Risikobetrachtung der Fluchtwege zum Projekt
L6WW_00.42_Autom_STO_Beschickung
WWW, Stoßofen 6 + 7
Adaptierung E-/Klimaräume für Stoßofen 6 u. 7
Kaltwassersatz neu im bestehenden Hydraulikraum
Bereich CTW Breitbandstrasse

Projekt L6WW_00.42_Autom_STO_Beschickung

Betreff: Risikobetrachtung im Sinne der OIB-Richtlinie auf „andere Gefährdungen“
für die Fluchtwege 4a, 10, und 11 im Bereich Stoßofen 6 +7, Breitband-
strasse zum Projekt L6WW_00.42_Autom_STO_Beschickung

Abbildung Kellergeschoss

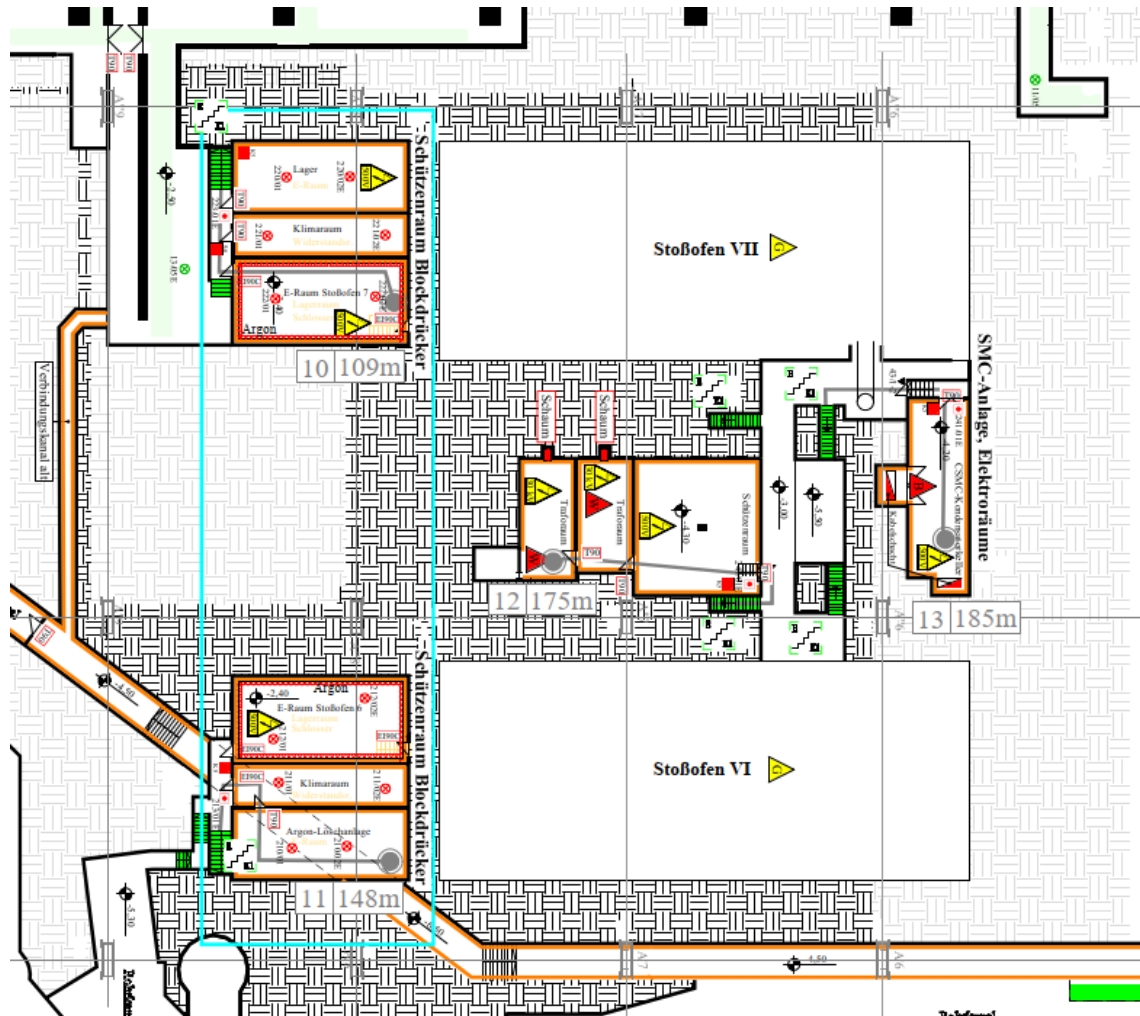
die bestehenden Räume genutzt werden, welche über Fluchtweglängen >40m aufweisen. Fluchtweg 10 und 11 bleiben unverändert, bei 4a ändert sich der Verlauf laut Plan. Die bestehende Fluchtwegbeschilderung der Fluchtwege bleibt somit gültig und muss nicht verändert werden, bei 4a muss die Beschilderung noch entsprechend ergänzt werden. Beim Fluchtweg 10 ist ein Übergang über einem Rollgang vorhanden und dort ist auch ein Säulenschwenkkran stationiert. Dieser Säulenschwenkkran kann im Falle ausgeschwenkt werden und würde somit den Fluchtweg blockieren. Der Übergang, wird im Reparaturfall demontiert und in diesem Fällen muss temporär ein anderer Weg begangen werden. Die alternativen Fluchtwege sind in Richtung Norden oder Richtung Süden vorhanden.

Fluchtweg-Nr.	Benennung	Gesamtlänge ins Freie
4a	EG, Kaltwassersatz Stoßofen 6+7 Neu	171m
10	KG, E-Raum Stoßofen 7	109m
11	KG, Tafo SMC	175m
